# 島根原子力発電所 2 号炉 外部事象の考慮について

平成 3 1 年 4 月  
中国電力株式会社

## 6. 審査会合での指摘事項に対する回答

島根原子力発電所敷地内における土石流危険区域の分布図

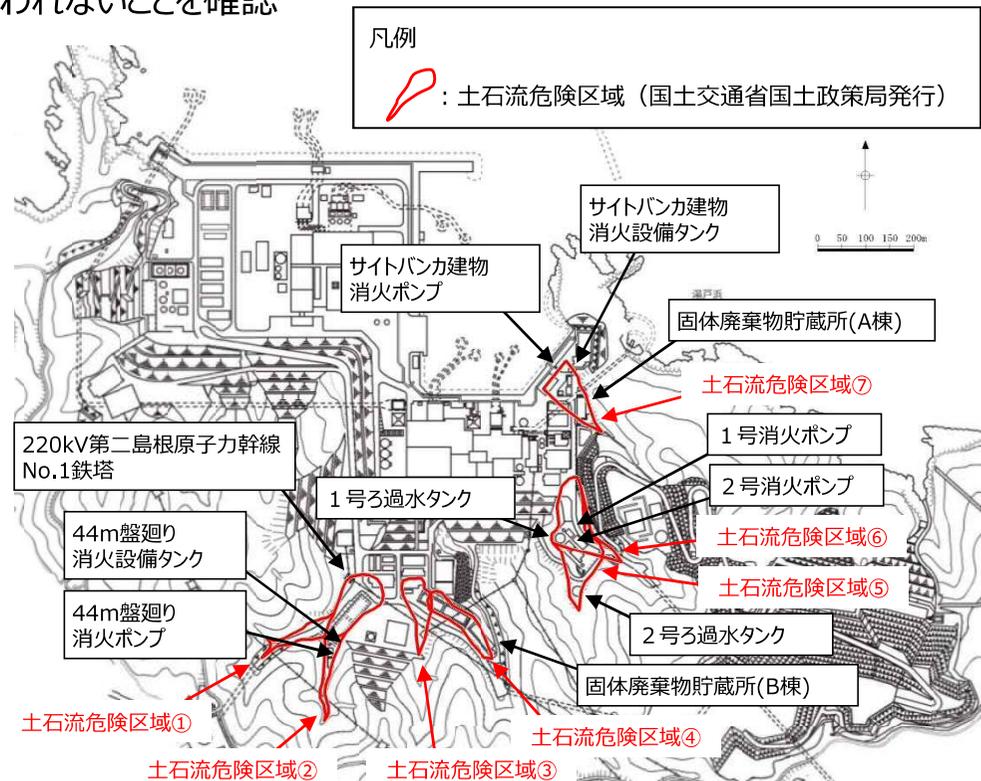
土石流を考慮する必要がないとする根拠について詳細に説明すること（ハザード設定の話なので、本件は詳細設計ではなく、基本設計段階で詳細に説明すべき）。

「土砂災害危険箇所図」（国土交通省国土政策局発行）における土石流危険渓流に対して、机上調査及び現地調査を実施した結果、安全施設の安全機能に影響を及ぼすような土石流が発生する可能性は低いと考えられる。しかし、渓床に土石流の発生源となる堆積土砂が確認されたため、保守的に土石流が発生した場合の土石流危険区域内にある安全施設への影響評価を実施した。評価の結果、土石流により安全施設の安全機能が損なわれないことを確認した。

評価結果については、「5. 1 自然現象に対する影響評価及び対策の検討（8 / 9）  
－地滑り（土石流）」（24ページ）参照。

設計基準において想定される自然現象及び人為事象の選定フロー

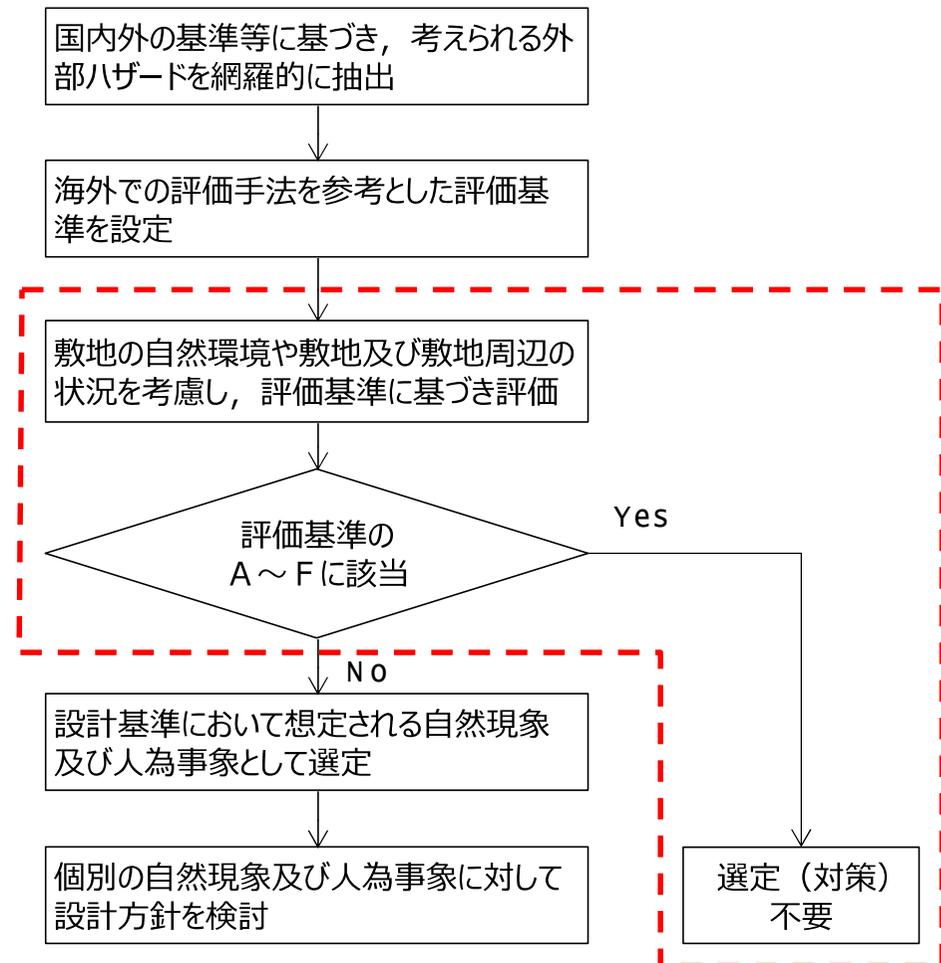
評価対象の自然現象スクリーニングにおける考慮の要否について、影響評価の後に対策不要としているのか、そもそも影響評価不要としているのか、明らかにすること。

フローのとおり、網羅的に抽出した外部ハザードに対し、評価基準に基づき評価を実施した後に対策不要と整理している。

(「外部事象の考慮について」  
6条-別添1 (外事) -1-1,8~13  
(第1-1図, 第1-4表, 第1-5表) )

図 1 島根原子力発電所と基準津波の波源の位置関係及び2011年東北地方太平洋沖地震と2011年長野県北部の地震の震源位置

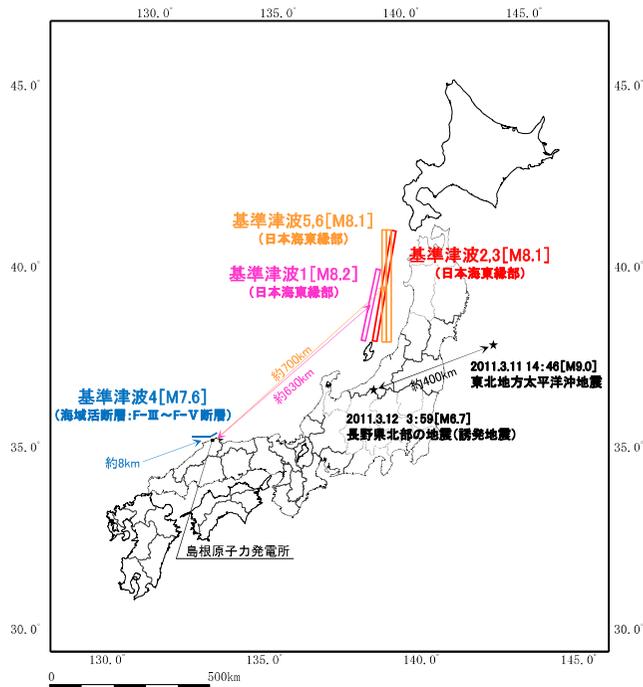
津波と地震の荷重組み合わせ時における余震荷重設定の考え方について説明すること。

- 基準津波 1, 2, 3, 5 及び 6 の波源である「日本海東縁部に想定される地震」については、敷地から 600km 以上の距離 (図 1 参照) にあり、その余震及び誘発地震の敷地への影響が明らかに小さいことから、津波荷重に組み合わせる余震荷重を設定しない。
- 基準津波 4 の波源である「海域活断層に想定される地震」については、敷地から距離が近いこと、その余震※<sup>1</sup>及び誘発地震※<sup>2</sup>の地震動評価を行ったところ、その評価結果を全ての周期帯において弾性設計用地震動 S<sub>d</sub>-D が十分に上回る (図 2 参照) ことから、保守的に S<sub>d</sub>-D による荷重を「海域活断層に想定される地震」による津波荷重に組み合わせる余震荷重として設定する。
